島根原子力発電所 2号炉 津波による損傷の防止

指摘6「漂流物衝突荷重の設定方針」

(コメント回答)

令和3年 1月
中国電力株式会社

発電所沖合で操業する漁船（総トン数10トン以上）の操業区域

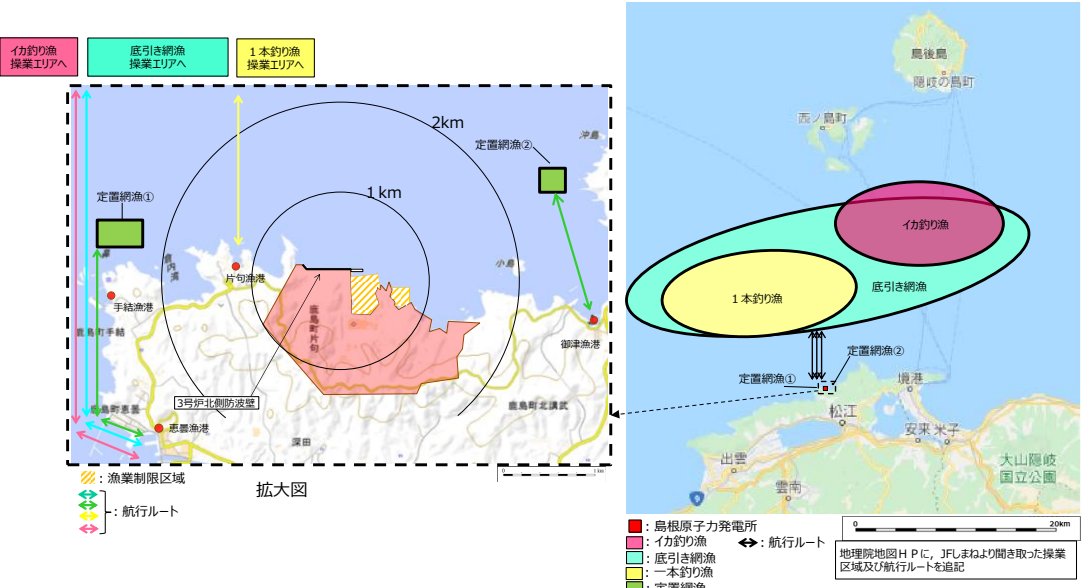
【No. 1 2 9 漂流物衝突荷重の設定方針】

- 漁船（総トン数19トン）については、設計余裕の確保として施設護岸から500m以内で漂流することを仮定するのではなく、発電所前面海域の漁業権の区分を踏まえ、不確かさを考慮した設計条件として設定すること。その際、基本とする設計条件、不確かさとして設定する設計条件、それらの区分についての論理と論拠を整理して説明すること。

▶ 発電所沖合で操業する漁船の操業区域及び航行ルートの調査結果より、総トン数10トン以上の漁船は、発電所から1km以遠で操業及び航行する。

※1 漂流物調査は、まとめ資料別添1 添付資料15「津波漂流物の調査要領について」に基づき実施。
 ※2 島根県漁業調整規則に基づき、島根県知事が総トン数10トン以上の漁船によるイカ釣り漁業の操業禁止区域（最大高潮時海岸線から10海里(約18km)内における操業を禁止）を定めている。（漁業調整規則：漁業法等に基づき、各都道府県知事が定める規則）

イカ釣り漁 (総トン数10トン以上) の操業区域

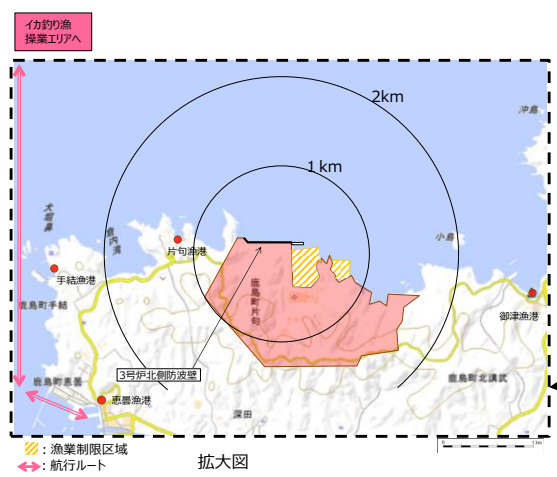
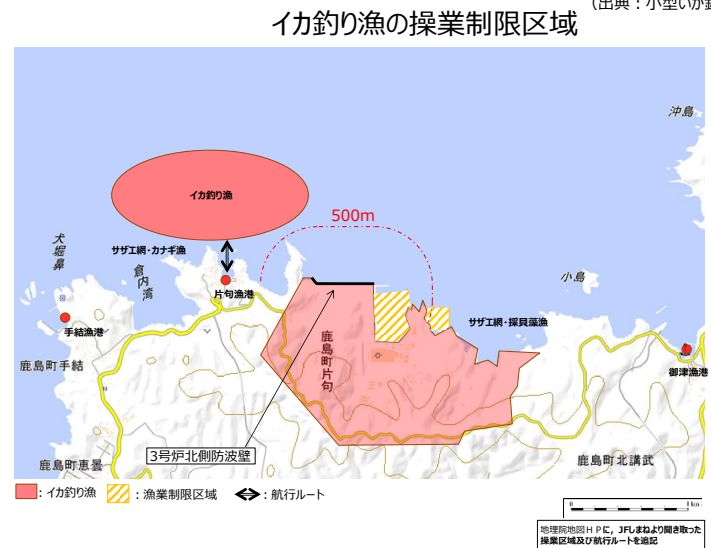
【No. 1 2 5 漂流物衝突荷重の設定方針】

- 発電所沿岸で操業する漁船の操業エリアについて、具体的な調査方法及び調査プロセスを示し、津波防護施設に対する漂流物の選定に係る調査結果の信頼性のある根拠を説明すること。特に、イカ釣り漁の漁船について、操業又は航行により施設護岸から約500m 以内に入ることを否定できる根拠を説明すること。その上で、それが否定できない場合は、外海に面する津波防護施設に対する漂流物として、イカ釣り漁の漁船等を考慮した設計方針を検討し、説明すること。

- ▶ イカ釣り漁の操業制限区域及び操業区域を図に、操業制限等を以下に示す。
- ▶ 総トン数10トン以上の漁船は発電所から2km以遠で、総トン数10トン未満の漁船は輪谷湾外の施設護岸から500m付近で操業及び航行することを確認。

- ・総トン数10トン以上の漁船は10海里(約18km)以内における操業が禁止されている
- ・航行については制限がない
